原子力規制庁の汚染水への対応について

平成25年8月8日
原子力規制庁

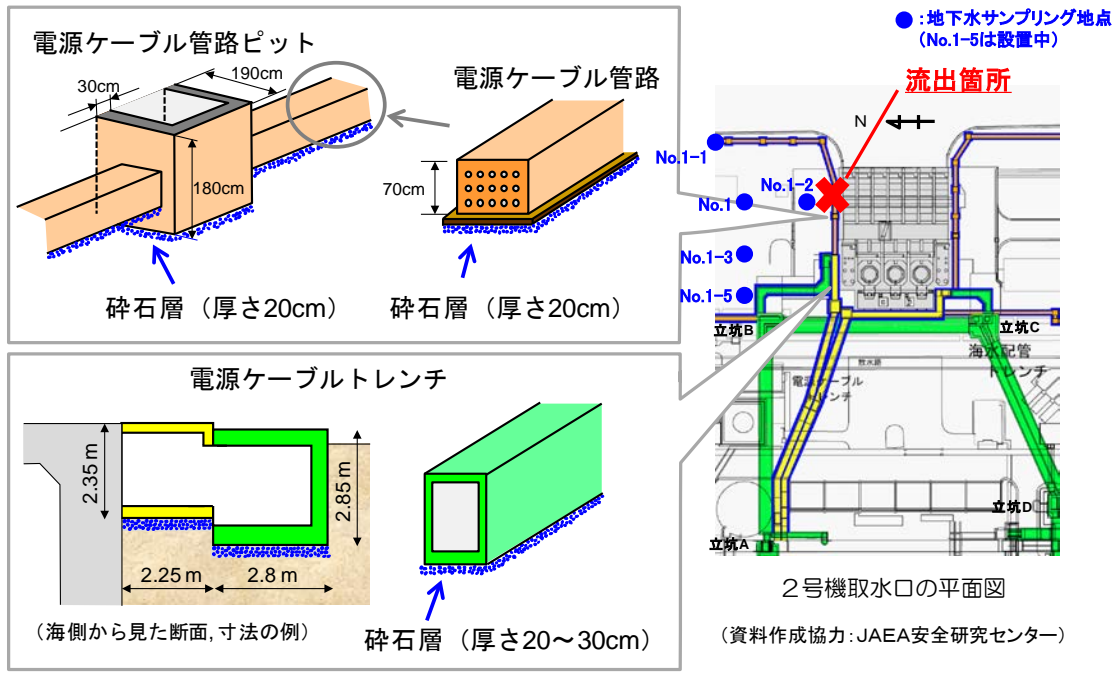
原子力規制庁から、地盤改良部分を地下水が越流している可能性が否定されず、地下水位の低下を最優先課題として取り組むこと、1号機や3号機前も含め地下水の水位分布を調査し流れを把握すること、トレンチ周辺の汚染の範囲については、簡易な手法も活用しスピード感をもって分布を把握すること等について指摘した。引き続き同WGで検討する。
